改善箇所説明図

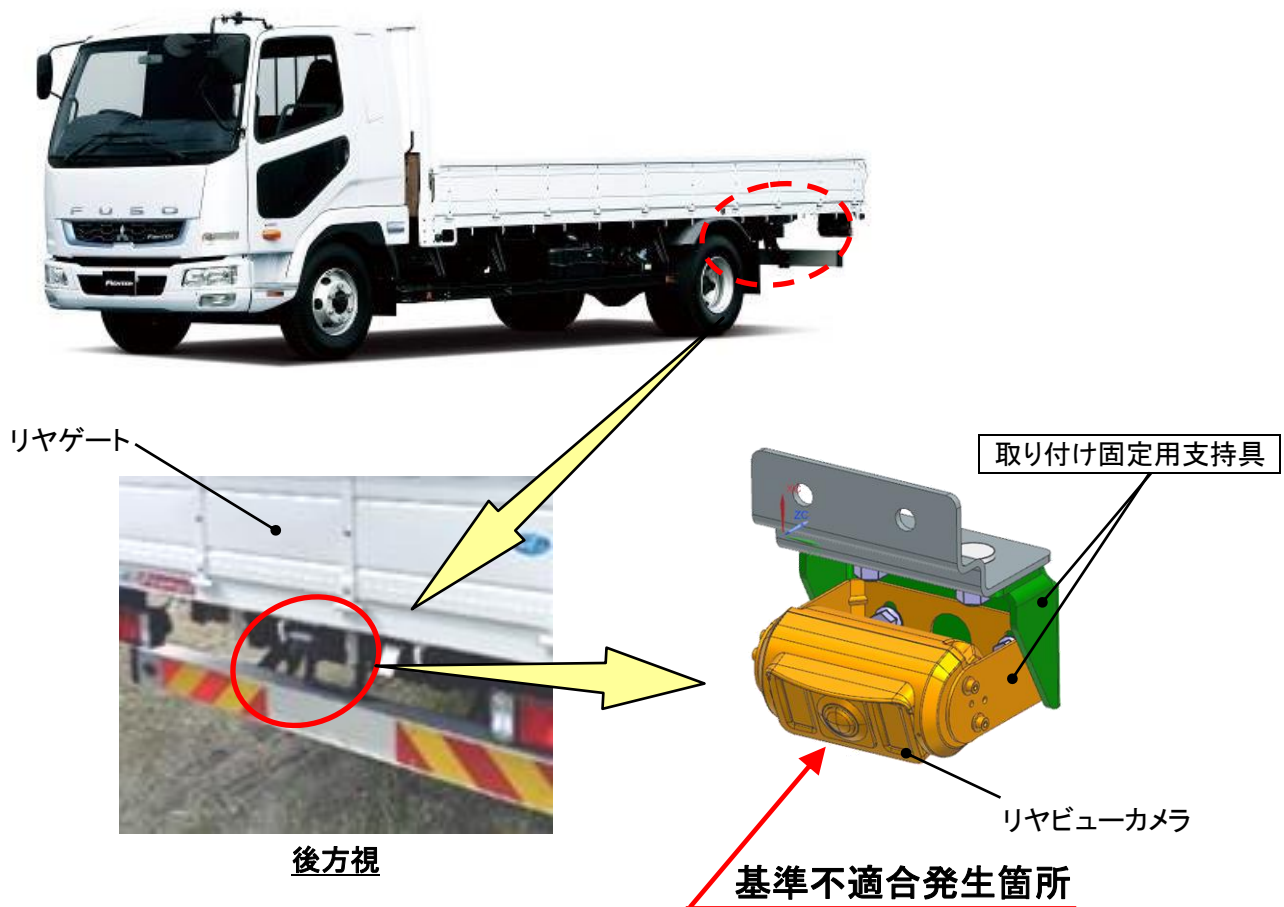
リヤビューカメラにおいて、荷台への取り付け位置が不適切なため、荷台のリヤゲートを下した際に当該カメラと干渉することがある。そのため、当該カメラのレンズが損傷して視認性が悪化し、法規不適合となるおそれがある。

全車両、リヤビューカメラの取り付け固定用支持具を変更する。また、当該カメラのレンズが損傷している場合は、当該カメラを新品に交換する。

識別：作業完了車には、リヤビューカメラ取り付け固定用支持具の裏面に白色ペイントを塗布する。
